Commission néerlandaise pour
l'évaluation environnementale

Examen de l'EIES actualisée et du PGES pour le projet de mine Tiris uranium

8 septembre 2025
Réf: 7403-01

Avis du Secrétariat

Figure 2 : Extrait du cadastre minier de la zone entourant les sites d'extraction (source : <https://portals.landfolio.com/Mauritania/en/>). Note : La carte indique « Morocco » pour la zone considérée comme « territoire non autonome du Sahara Occidental selon l'ONU ».

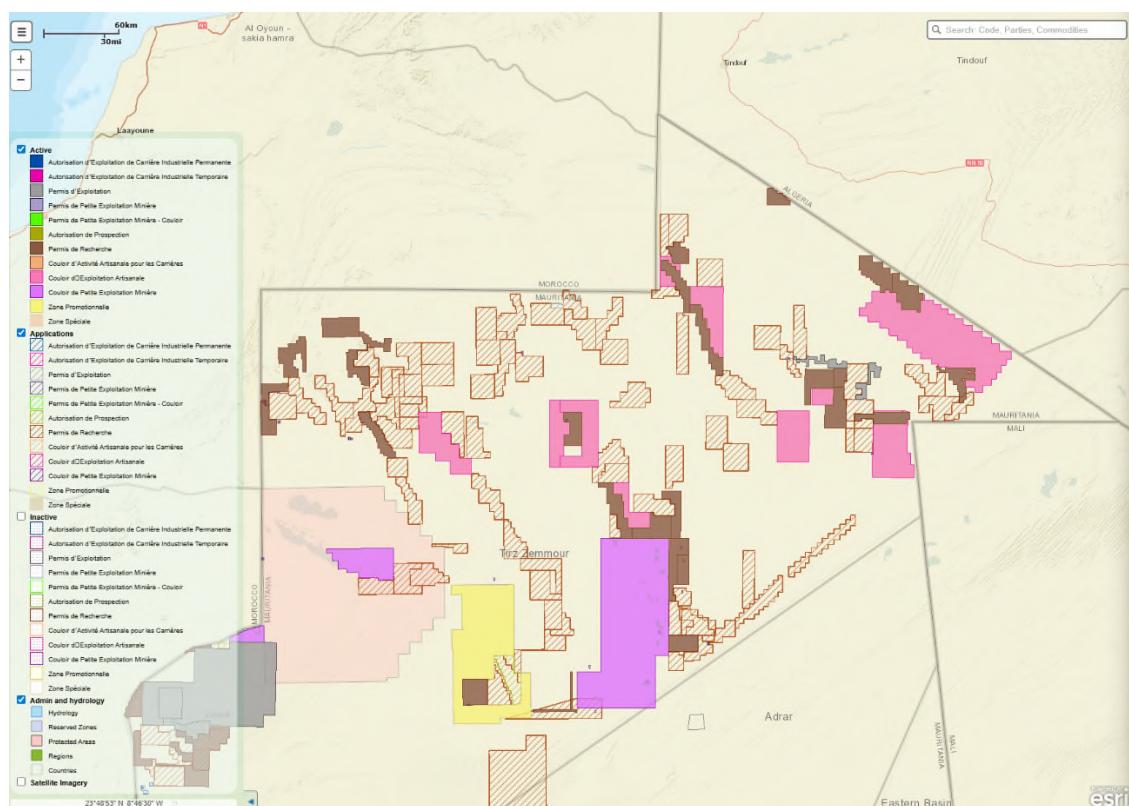
La CNEE constate que le chapitre consacré à l'évaluation des impacts cumulatifs reste insuffisamment développé et ne prend pas pleinement en compte l'ensemble des activités présentes et futures dans la zone d'influence du projet. S'agissant des activités existantes, le rapport mentionne la présence de mineurs artisanaux (orpailleurs) sans donner plus d'indication (voir section sur l'orpaillage dans les aspects sociaux). Cette information est essentielle pour comprendre les dynamiques sociales et économiques déjà en cours dans la région.

En ce qui concerne les activités futures, la consultation du cadastre minier de Mauritanie (<https://portals.landfolio.com/Mauritania/en/>) révèle l'existence de plusieurs permis d'exploration et d'exploitation minière en vigueur dans la zone. Ces projets pourraient entraîner une intensification des activités minières à moyen terme. Par ailleurs, il est raisonnable de supposer que l'orpailage artisanal pourrait évoluer, notamment si de nouveaux points d'eau ou routes d'accès sont créés en marge des projets existants ou à venir. Finalement, avec la construction en cours de la route Zouerate-Tindouf pouvant faciliter l'accès à la zone, il paraît évident que tout cela pourrait transformer la zone en un espace plus fréquenté et potentiellement plus attractif pour diverses activités économiques.

Bien que la zone d'étude compte actuellement peu d'activités, ce constat ne justifie pas une évaluation sommaire des impacts cumulatifs. Il serait pertinent d'étoffer ce chapitre en considérant plus largement ces éléments, afin d'offrir une vision prospective des transformations potentielles du territoire et de leurs implications environnementales et sociales.

Figure 3 : Localisation des zones de pâturage et couloirs de transhumance, mise en regard avec les sites d'extraction et les pistes prévues pour y accéder.

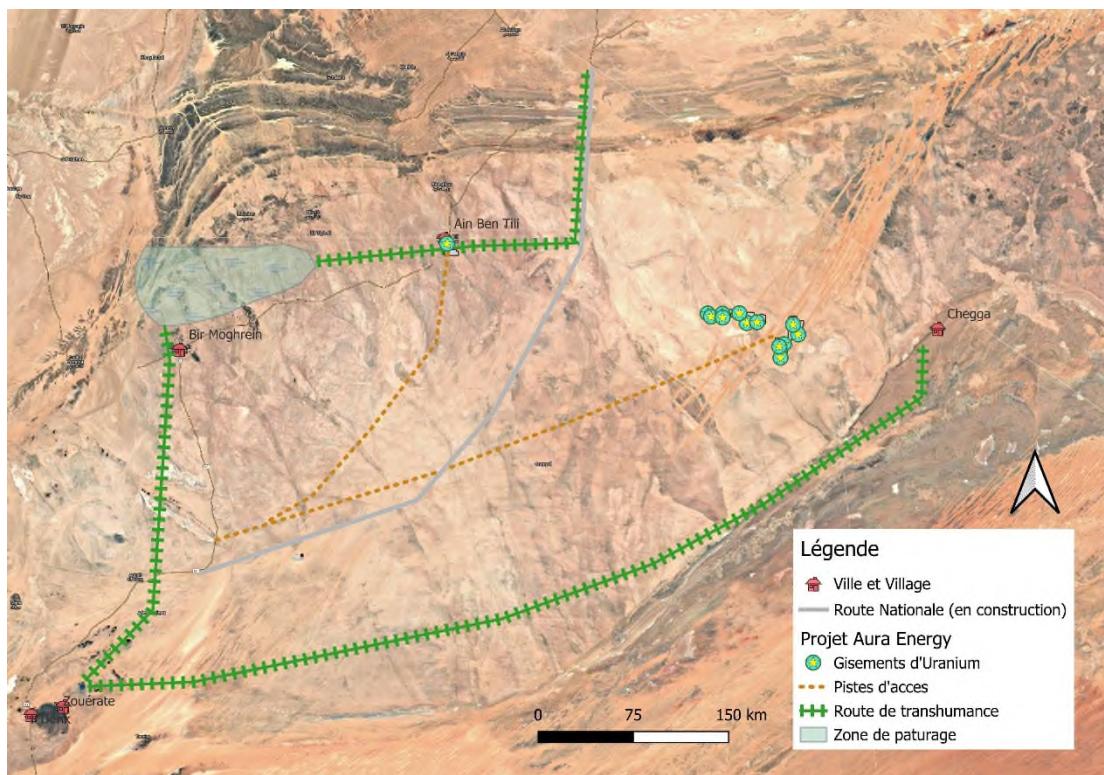
Comme décrit précédemment dans cet avis, la Délégation régionale de l'Élevage, ainsi que les représentants de l'association régionale des éleveurs (ou sa section locale de Bir Moghrein) n'ont pas été consultés pendant l'élaboration de l'EIES ou son actualisation. Il est uniquement fait mention de la rencontre par l'équipe biodiversité de quelques éleveurs (deux ou trois) lors de la visite terrain de janvier 2017.

Sur la carte ci-dessus :

- **Les moyens de subsistance** : Si le Projet venait à modifier le trajet du couloir de transhumance en impactant des points d'eau et/ou des zones de pâturage, l'application de la norme de performance 5 de l'IFC dicterait alors la nécessité d'élaborer un Plan de Restauration des Moyens de Subsistance afin de définir des mesures collectives de compensation comme la création de points d'eau ou le soutien à la filière pastorale.
- **La santé et la sécurité des éleveurs et du bétail** : L'activité minière peut générer des impacts (poussières, radiation, contamination de l'eau) sur la santé humaine et animale. Les dromadaires, élevés par les nomades, font partie intégrante de leur alimentation et de leur économie. Ces effets doivent être évalués à partir de données de terrain.

- Réaliser une étude spécifique sur les activités pastorales dans la zone d'influence du Projet, incluant la cartographie de l'utilisation des terres et des points d'eau par les éleveurs et la description des différentes pratiques. Cette étude devrait reposer sur des consultations ainsi qu'une enquête ménage.
- Reprendre les modélisations sur les impacts physiques (poussière, radiation, contamination de l'eau etc.) en intégrant des données du terrain et l'ensemble des récepteurs sociaux existants (y compris les éleveurs et leurs animaux d'élevage)
- Décrire dans un plan de gestion des risques d'inondation les mesures mises en œuvre afin de sécuriser les infrastructures hydrauliques et les ouvrages sensibles (i.e. conduite en PEHD suffisamment enterrée, renforcement aux passages des oueds, consolidation des margelles de forage...).

Figure 4 : Localisation des activités d'orpailage, avec les principaux sites (inclus une estimation du nombre d'orpailleur sur place), les points de passage et les pistes jusqu'au centre de traitement F. Mis en regard avec les sites d'extraction et les pistes prévues pour y accéder.

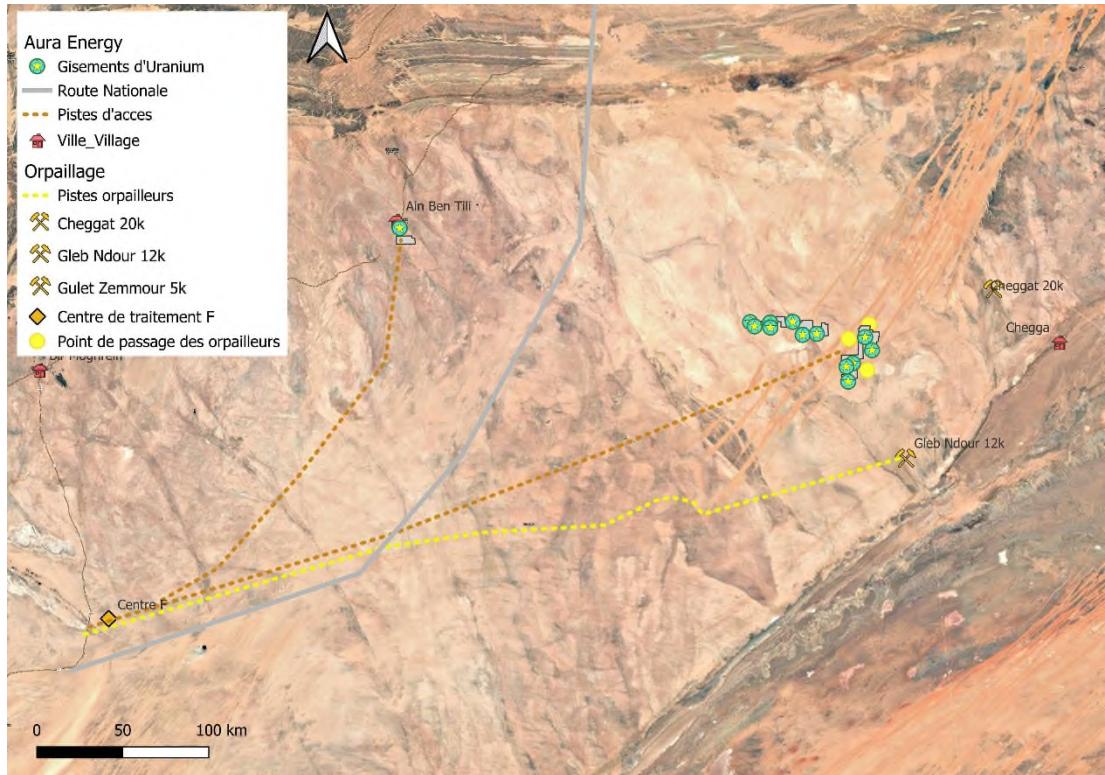
La CNEE constate que l'EIES n'évoque qu'à quelques reprises l'orpailage : dans l'état initial pour informer qu'un village de miniers artisanaux, Gleb Ndour, se trouve à 55 km du site Tiris Oriental, et pour l'inclure dans la liste des activités de subsistance des habitants de la région, sans plus d'information. L'orpailage n'est ensuite cité que deux fois dans l'évaluation des impacts : pour les impacts sur les services écosystémiques en cas de restriction de l'accès aux gisements d'or (p. 23 du chapitre sur les impacts sur la biodiversité) et pour les impacts sur la santé, les mineurs artisanaux étant listés dans les populations les plus proches du site (p. 21 du chapitre sur les impacts sociaux). Il n'y a pas de mesure de mitigation spécifique aux orpailleurs dans l'EIES, et ceux-ci ne sont pas cités dans le PGES.
